ゼオライト膜シール部の変更・改良について(ご連絡)

ゼオライト膜シール材料の変更について

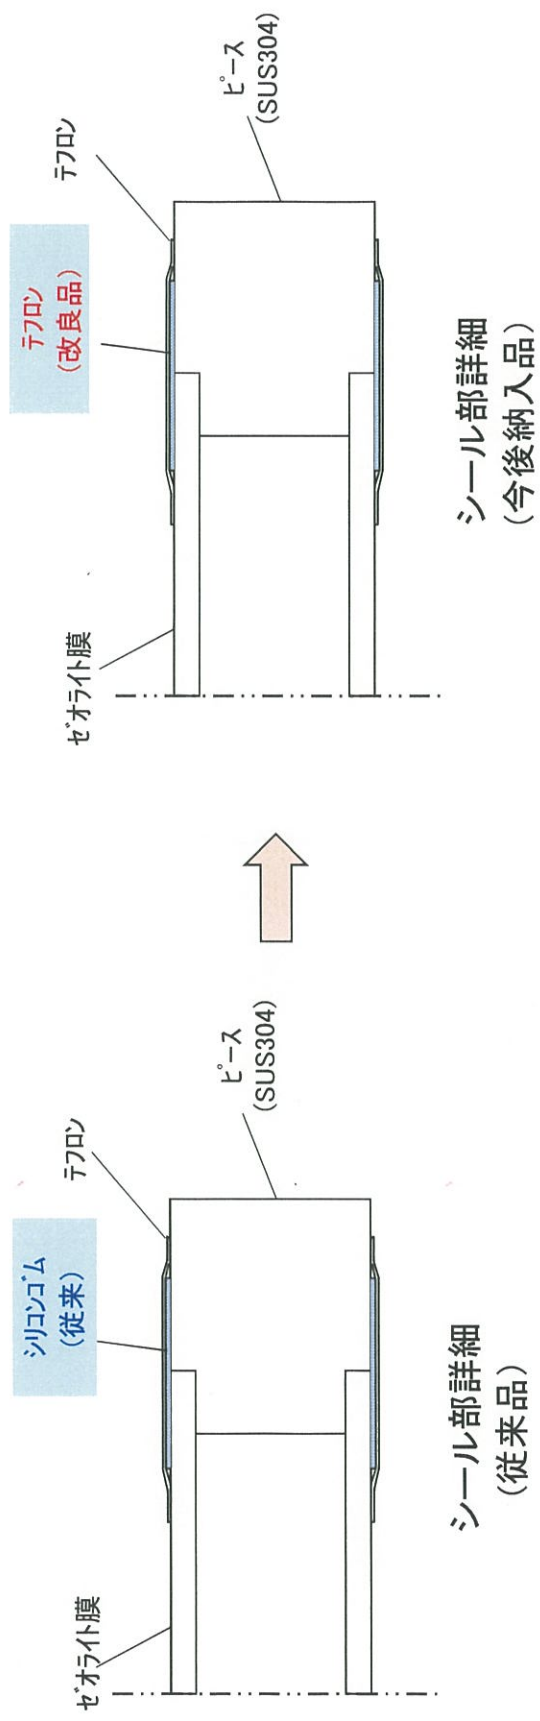
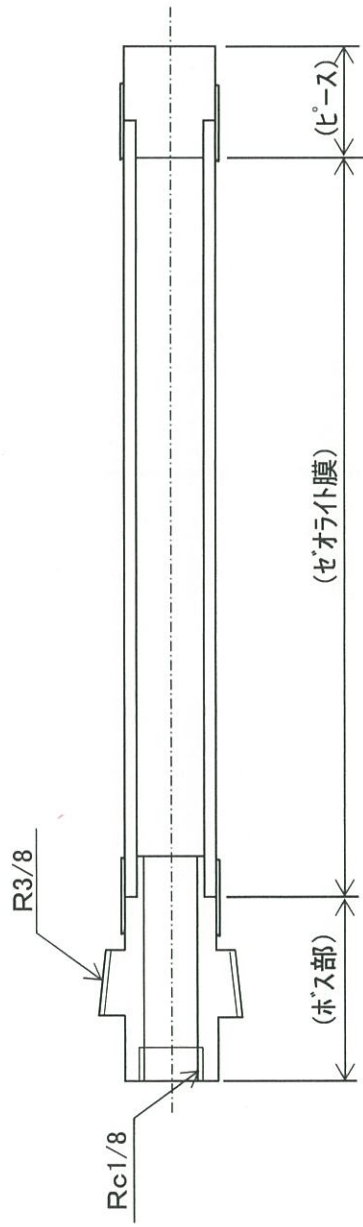
ゼオライト膜チューブと SUS 製のボス及びピースの接続部のシール材料として従来は、外側の接液部はテフロン、内側の非接液部にはシリコンゴムを使用していましたが、改良・変更により、今後は内側の非接液部にもテフロンを使用することとします。

今回の改良・変更は、従来品の内側シール材であるシリコンゴムが溶剤の種類によっては長期運転中にシール部の浸透による影響でシール性が悪くなる可能性があるため、内側のシール材にも耐溶剤性の高いテフロンを使用して、シール性の低下を防ぐものです。

今回の改良・変更により、シール部の内側シール材の色が灰色から、無色(透明)になりますが、従来品と使用上の差異はありません。

2. 変更時期 2015 年 8 月納入品より順次変更します。
